# 福島第一原子力発電所 3号機 長期保管MOX燃料の健全性について (コメント回答含む)

平成22年7月12日  
東京電力株式会社

本資料は平成22年7月7日の福島県原子力発電所安全確保技術連絡会で配布した資料に、  
専門委員及び委員からのコメント等を反映し、加筆・修正したものです。

# 質問1

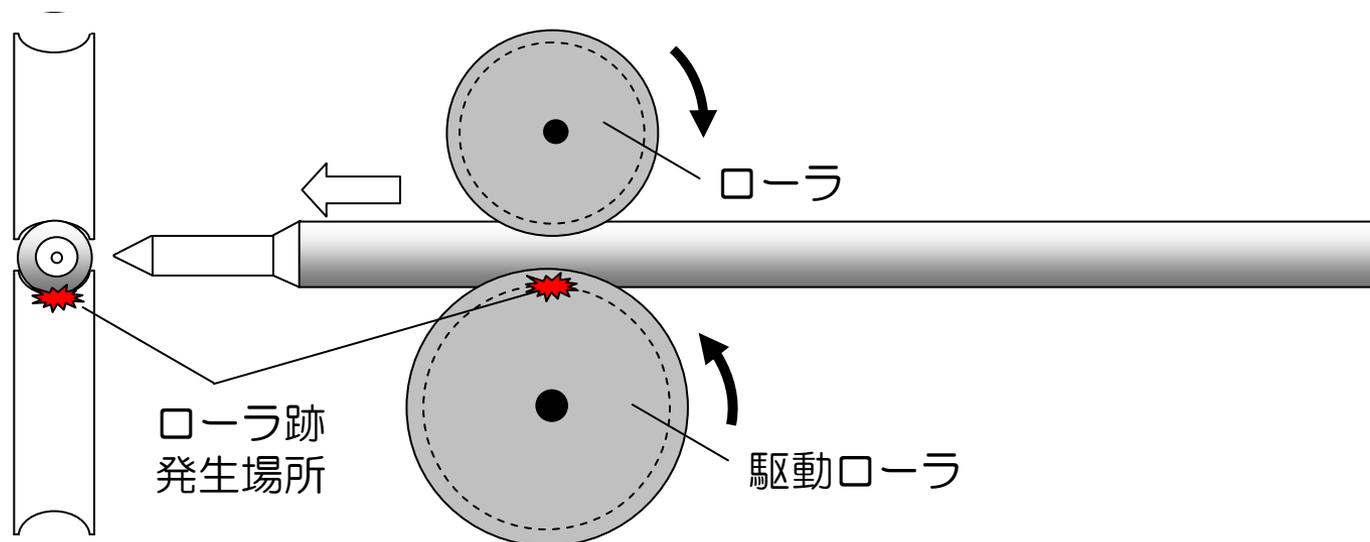
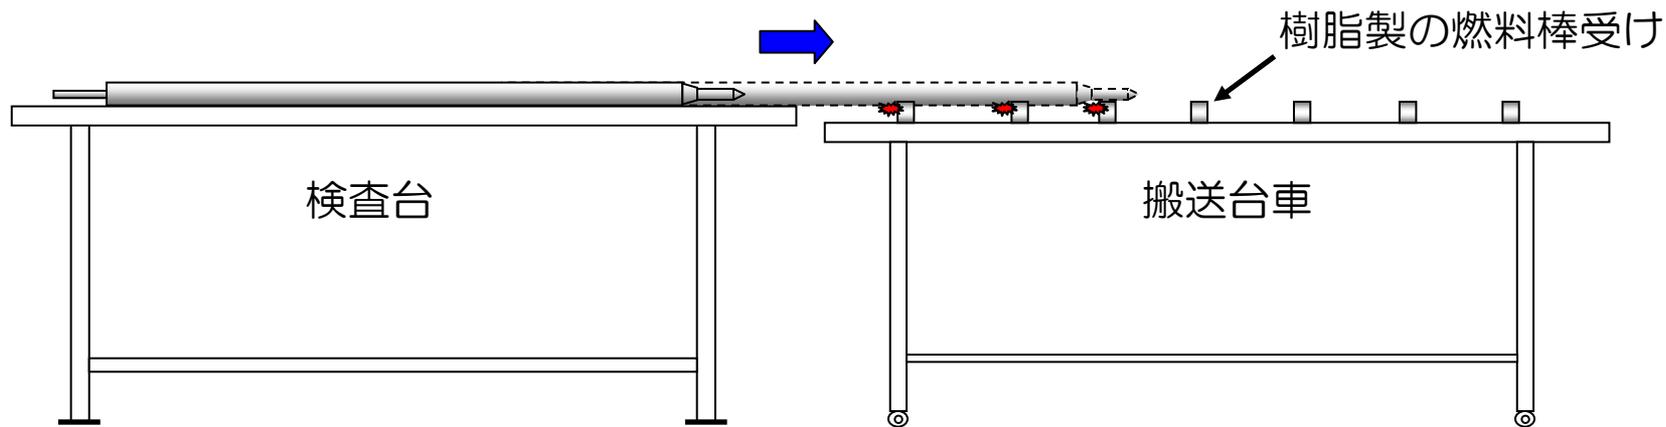
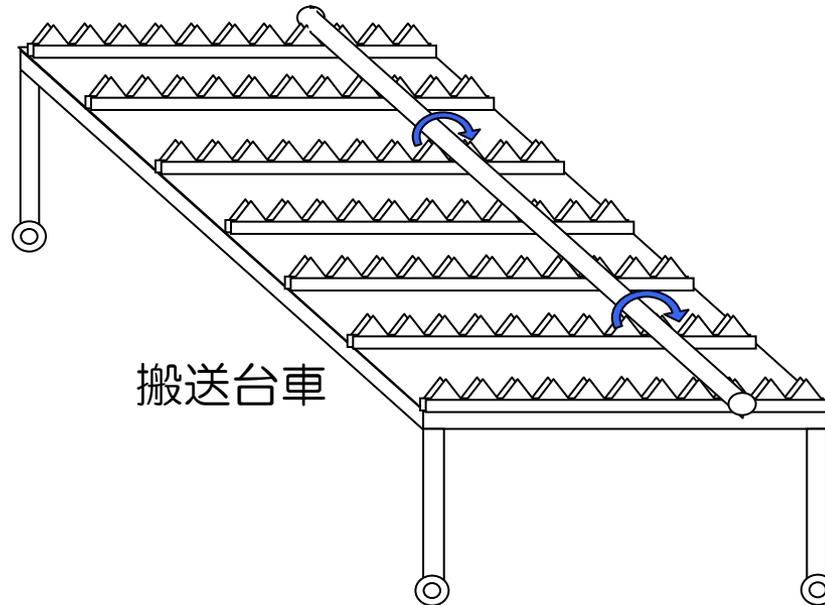
一部の燃料棒にローラのスリップ跡等が見られるが、輸入燃料体検査時にも確認されているから燃料健全性に影響を与えるものではないとの説明は論理的ではない。

燃料の健全性に影響を与えるものではないことの根拠を示すべきではないか。

ローラのスリップ跡等は数 $\mu\text{m}$ 以下程度の深さであり、燃料棒の表面欠陥の判定基準と比較して十分小さいことから、燃料健全性に影響を与えるものではないと考えます。

次頁にスリップ跡等の発生メカニズムを示します。(図-1, 2, 3)

- 駆動ローラによる自動搬送により燃料棒を搬送。
- 燃料棒と接触する駆動ローラが空回りすることにより、ローラのスリップ跡が発生する場合があります。

- 燃料棒を移動する際は、オペレータが燃料棒を軸方向に引っ張る作業を行う。
- 燃料棒と接触している樹脂に付着したジルカロイ粉末と燃料棒表面が擦れる。
- 軸方向、斜め方向に擦れ跡が発生する場合がある。

- 搬送台車上での燃料棒番号の読み取り時に、燃料棒の端を掴んで回転させる。
- その際、燃料棒と接触している樹脂に付着したジルカロイ粉末と燃料棒表面が擦れる。
- 周方向の擦れ跡が発生する場合がある。

## (回答9) 長期保管MOX燃料と保管前MOX燃料との比較(1)

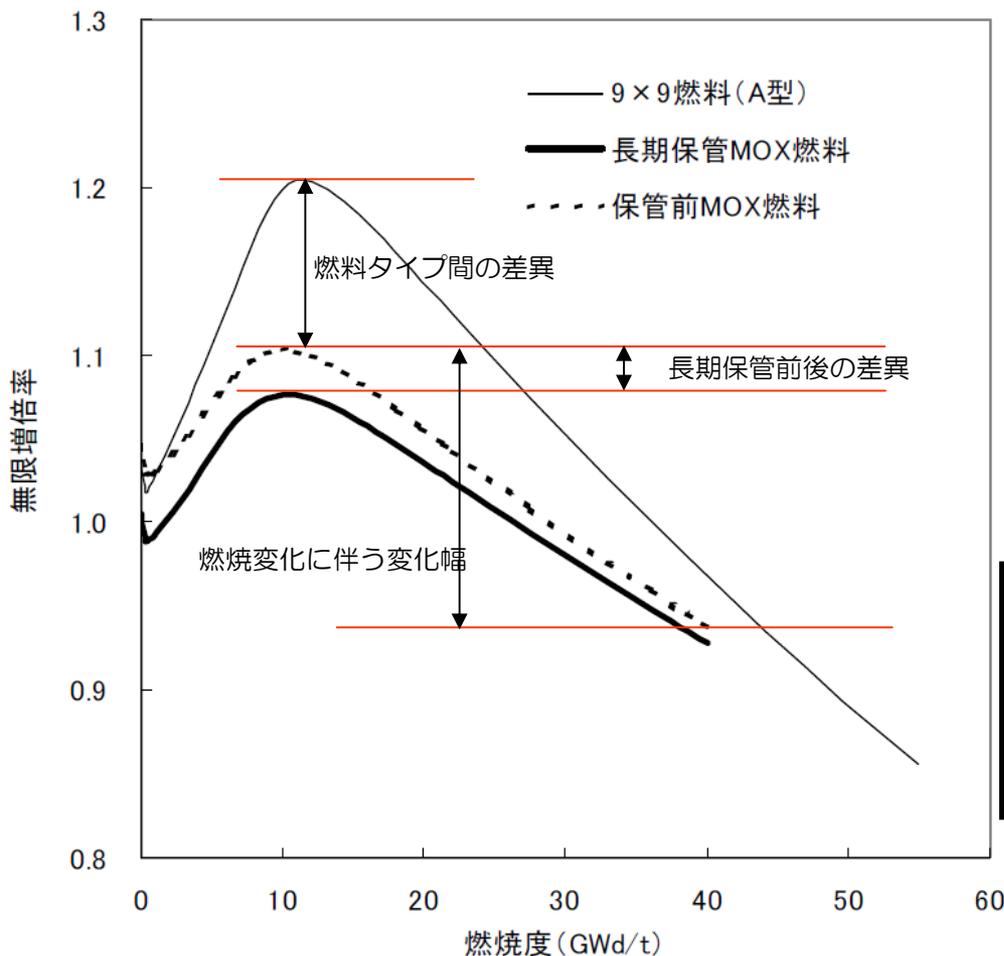
長期保管MOX燃料と保管前MOX燃料の比較を示すこと。

- 長期保管によるAm蓄積を考慮しても、ペレット物性(融点、熱伝導度等)への影響はきわめて小さい。
- ヘリウム生成・放出量が増加。  
→ 燃料棒内圧が増加しますが、応力設計比には影響しません。

# (回答12) MOX燃料棒のガス溜めの設計

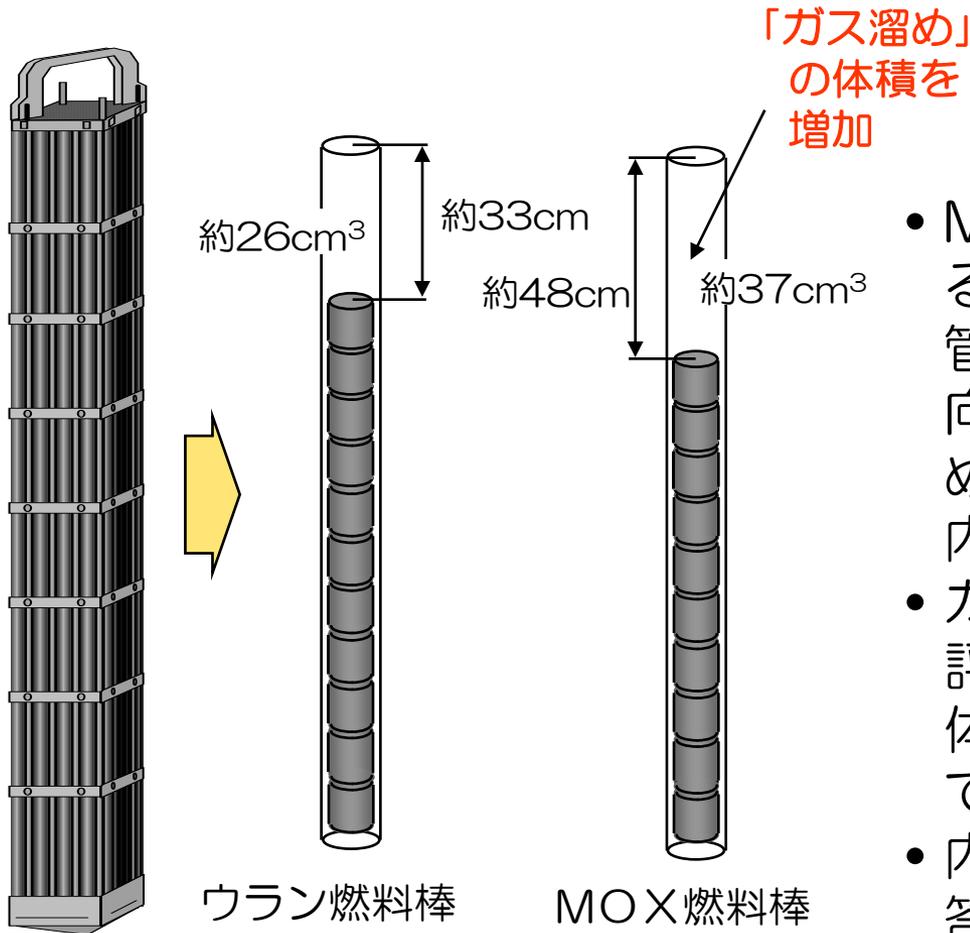
燃料棒内圧については、MOX燃料の場合、内圧の上昇を抑制するため、燃料棒上部のガスだめの体積を増加させた構造とすると聞いているが、燃料棒の設計上、内圧上昇はどう評価されており、寿命末期内圧評価値は設計の前提条件内のものなのか。

- MOX燃料棒では、核分裂で生成する物質の内、ガス状のものが被覆管に溜まる割合が若干高くなる傾向にあるため、燃料棒内のガス溜めの体積を増加した設計として、内圧の上昇を抑制しています。
- ガス溜めの体積は、燃料棒内圧の評価における燃料棒内の自由空間体積として燃料棒設計で考慮されています。
- 内圧評価値の扱いについては（回答10）に示すとおりです。

# (回答15) 使用済MOX燃料の崩壊熱

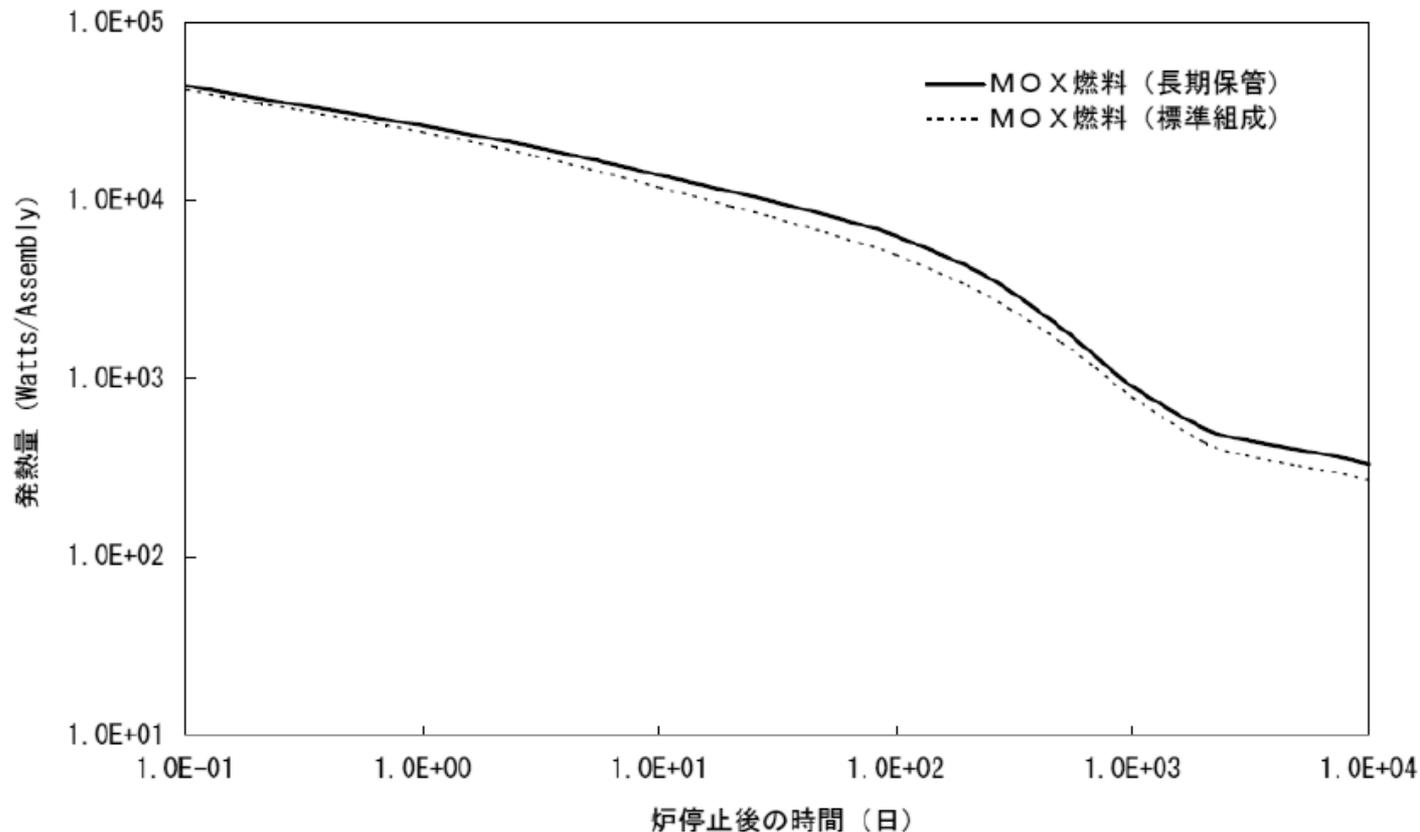
発熱量は、標準的な組成のMOX燃料で長期保管した場合、何%程度増加するのか。

長期保管したMOX燃料は、崩壊熱に寄与する主要な核種である $\text{Cm}242$ が燃焼中により多く生成されるために、使用済MOX燃料1体当たりの崩壊熱は標準組成MOX燃料と比較して約20%程度大きくなります。

## ■ 反応度（無限増倍率）の長期保管MOX燃料と保管前MOX燃料との比較

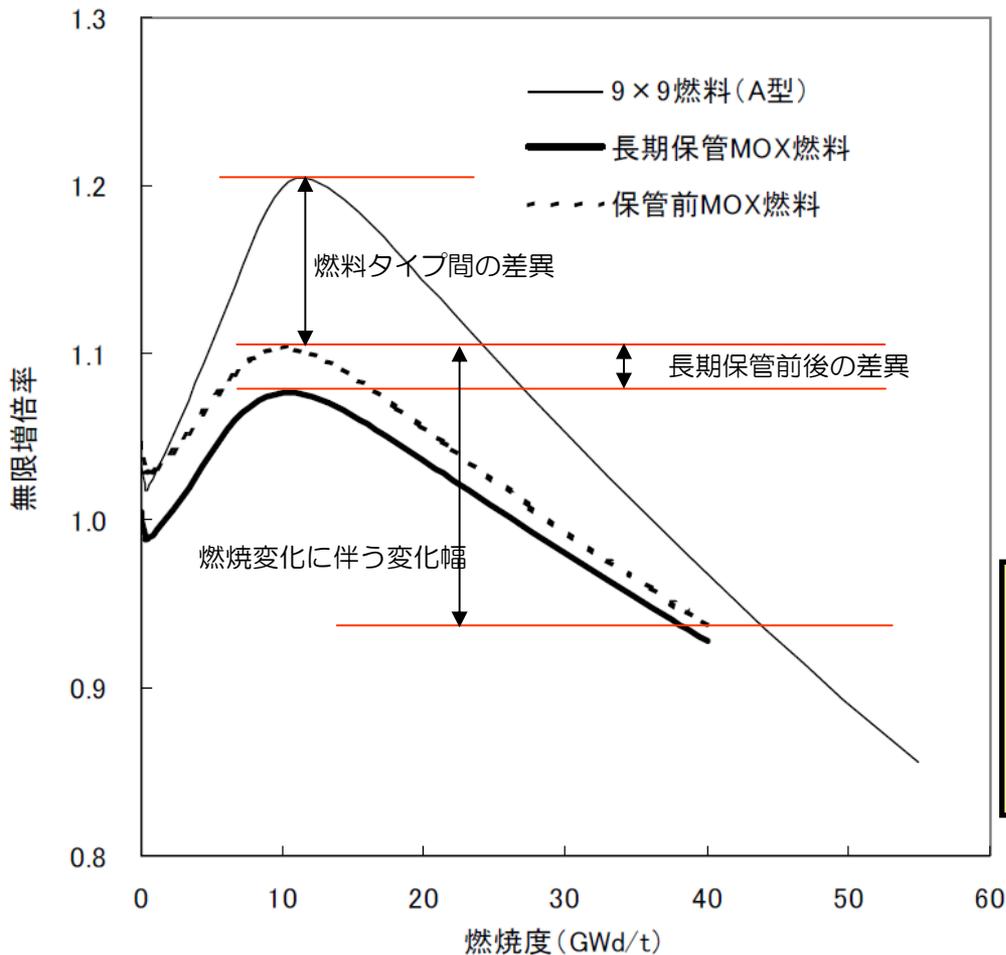
長期保管中にMOX燃料中のPu241がAm241へ $\beta$ 崩壊している。  
Am241の濃度は3%以下である限り、物性値には変わりないとしている。  
核的性質については、どの程度の濃度まで許容されるのか。

- 長期保管による核分裂性物質Pu241の崩壊によって、無限増倍率は低下。
- ただし、長期保管前後の差異は、燃焼変化に伴う変化の幅より小さく、また、燃料タイプ間の差異より小さい。
- 従来より、炉心設計の際には反応度の異なる燃料の混在を考慮。

長期保管MOX燃料を装荷する場合においても、従来と同様に燃料配置の工夫等によって、熱的制限値等を遵守した炉心の作成が可能です。

## 質問22

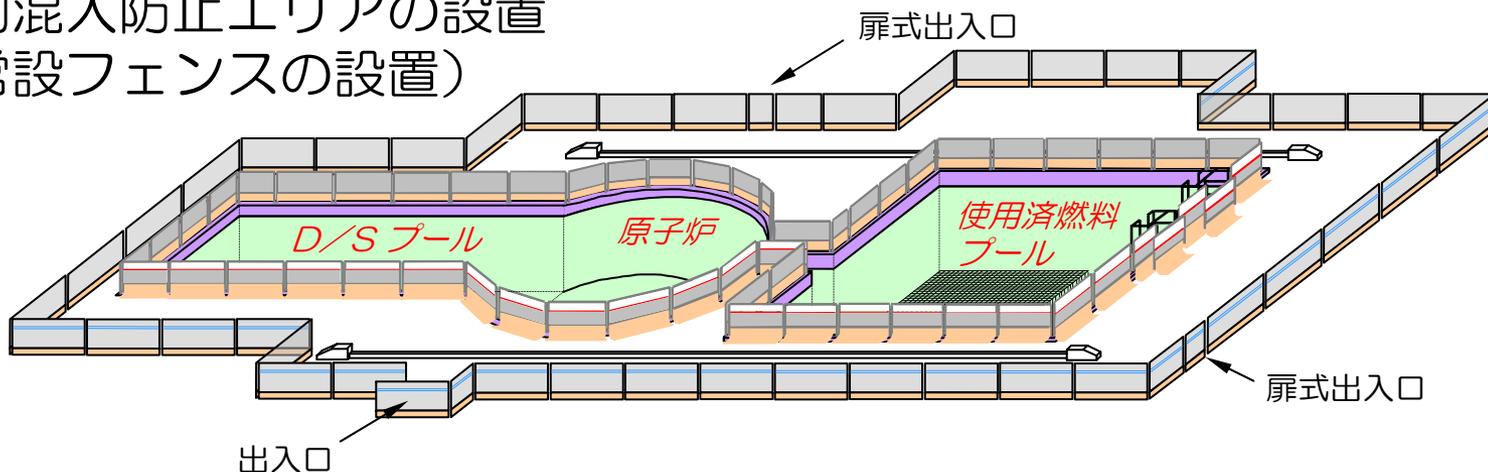
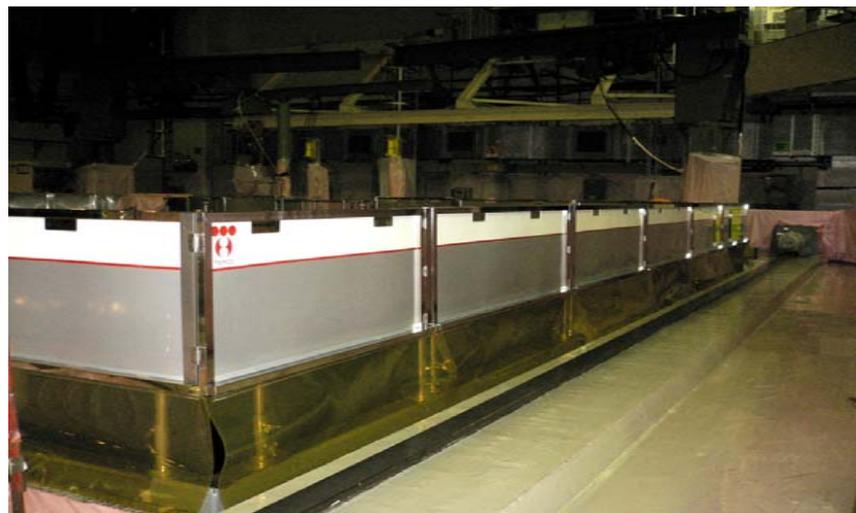
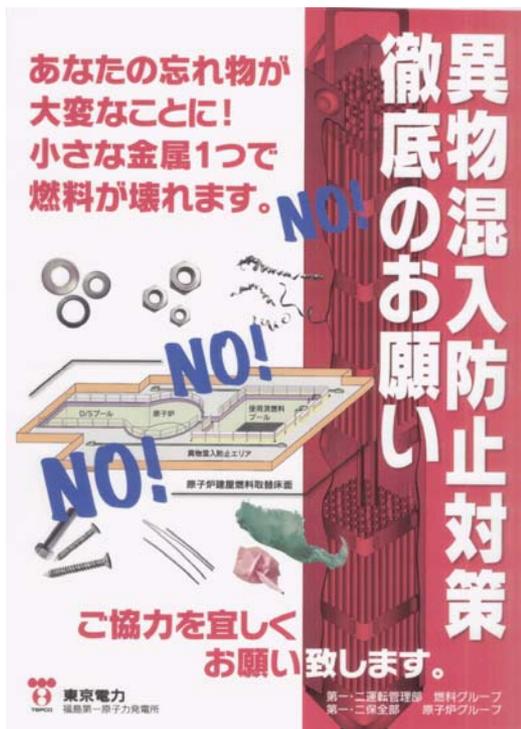
燃料については、少ない確率ながら偶発的な燃料リークは避けられず、この防止のため如何に注意しているかを確認することが大事で、燃料集合体の中に紛れこんだデブリ（金属片などのゴミ）が偶発破損の原因となることが多いことから、しっかりしたクリーニング対策が取られているかを確認したい。

福島第一原子力発電所においては、偶発的な燃料からの放射性物質の漏えいに対する対策として以下を実施してきており、近年においては原子炉へ持ち込まれる異物は十分少なくなっていると考えています。

- 原子炉本体に直接接続されている系統・機器の内部点検においてワイヤブラシの使用を原則禁止（平成11年以降）
- 原子炉建屋最上階にあたるオペレーティングフロアにおける異物混入防止対策の強化（平成16年以降）

- ・ 原子炉及び使用済燃料プール廻りの手摺を  
パイプ手摺から側板付手摺に変更
- ・ 異物混入防止選任監視員の設置  
不要な物品を持ち込まない管理を  
行うとともに、作業に必要な物品  
を持ち込む場合は、厳格な員数管  
理と落下防止を講じる。

### ● 異物混入防止対策用ポスター・パネルの現場設置による注意喚起
